**ПРЕДЛАГАЕМЫЕ ИЗМЕНЕНИЯ**  
**в ГОСТ Р 52289–2019 Технические средства организации дорожного движения.**  
**Правила применения дорожных знаков, разметки, светофоров, дорожных**  
**ограждений и направляющих устройств**

**ПРЕДЛАГАЕМЫЕ ОБРАЗЫ ДОРОЖНЫХ ЗНАКОВ**  
для внесения в «ГОСТ Р 52290-2004. Национальный стандарт Российской Федерации. Технические средства организации дорожного движения. Знаки дорожные. Общие технические требования»

B.20

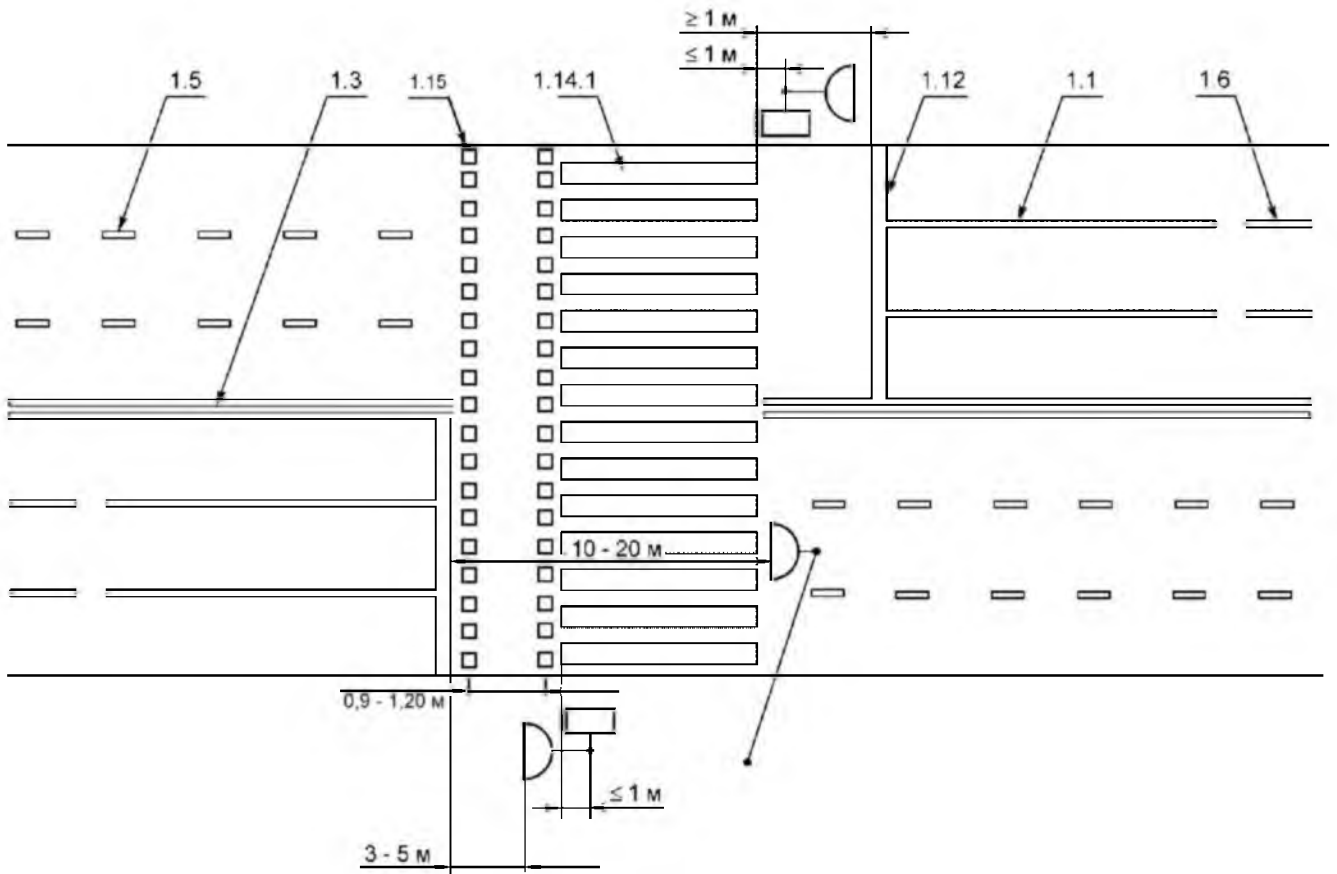
Заменить изображение рисунка В.20 на изображение следующего содержания:
